Concours pour un projet de Crématoire, à Vevey.

CONCOURS POUR UN CRÉMATOIRE, A VEVEY

Extrait du rapport du jury.

1^{er} rang, projet «Scarabée»,

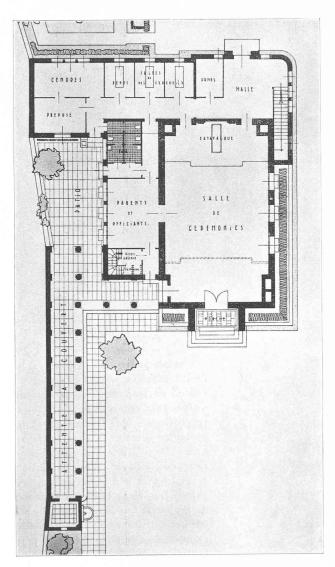
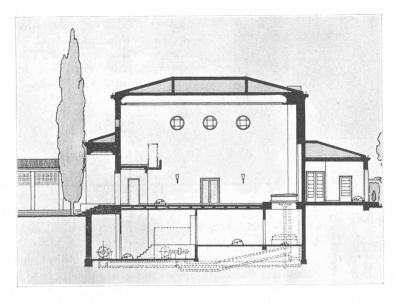
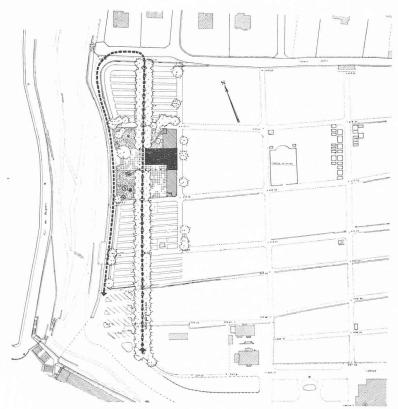
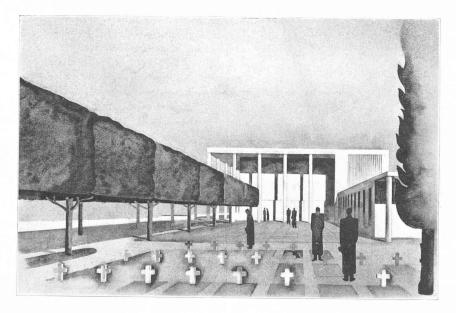
L'implantation des constructions est originale et intéressante, les circulations sont bien étudiées, les divers locaux sont groupés de façon heureuse et faciliteraient le service.

La disposition de la salle parentsofficiants, en relation avec la halle
des cérémonies et entrée spéciale, est
heureuse et permettrait l'agrandissement occassionnel de la halle. Sans
modification essentielle du projet, des
améliorations sensibles pourraient
être réalisées. L'entrée est insuffisante, elle devrait être étudiée en
relation avec le promenoir couvert.
Cette proposition de l'auteur est
intéressante. La hauteur de la salle
et des diverses annexes devrait être
réduite, ce qui aurait pour résultat
d'améliorer l'aspect et de réduire le
coût de la construction.

projet « Pro mortuis nihil nisi bene »,

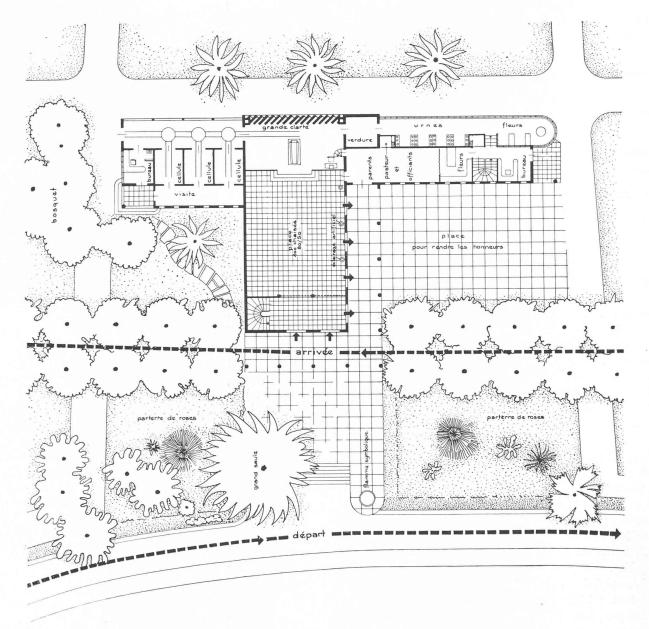
L'emplacement de l'édifice, à la droite de l'allée, permet de conserver celle-ci en majeure partie. Solution intéressante et originale. Salle bien proportionnée, qui, flanquée par l'aile contenant certains services, encadre, avec l'allée d'arbres, une place d'honneur qui peut compléter la salle; celle-ci ayant une série de grandes portes. Le défaut le plus important du projet est que la relation entre les services soit interrompue par la salle et quelques-uns de ceux-ci mal proportionnés. L'annexe contenant les cellules des dépôts est bien comprise et sa relation avec la salle des cérémonies, facile. Sous-sol sous l'annexe superflu. Circulation extérieure compliquée. Le cube de construction pourrait être réduit; celui qui est indiqué par l'auteur est inexact. Projet ayant des qualités et pouvant servir de base à une nouvelle étude.
